«Høyringsuttale 201913014»

Revisjon av konsesjonsvilkår – Røldal-Suldal-vassdraga

Vedlegg: Kommentarer til Miljørapport J05 – 22.02.24 sr/postkort

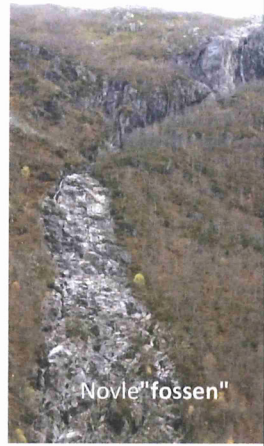
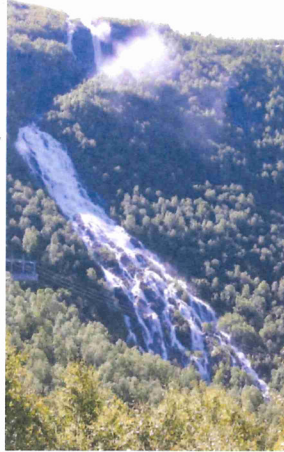
2.6.2 Side 71	«Vannføring i Novlefoss er vurdert å kunne gi en positiv virkning for landskap, friluftsliv og reiseliv» «Tiltak som kan få størst effekt..»	ja, dette er heilt klart – Novlefoss ligg svært eksponert i eit viktig landskapsrom. dessutan vil ei viss vannføring ha viktig effekt på økosystemet, fossesprut/ tilgang på vatn i eit frodig område.

Side 71	«Forslag om test ved 1,5 – 4/5-7/8 m ³ /sek – 15.mai til 15.sept»	dette er bra tiltak!
Tabell 2-13	«slipp av vann – kostnad 11, 32, 60 millionar kr. Pr. år»	kostnad må vurderast i forhold til positive effekter for bygda og reisande.
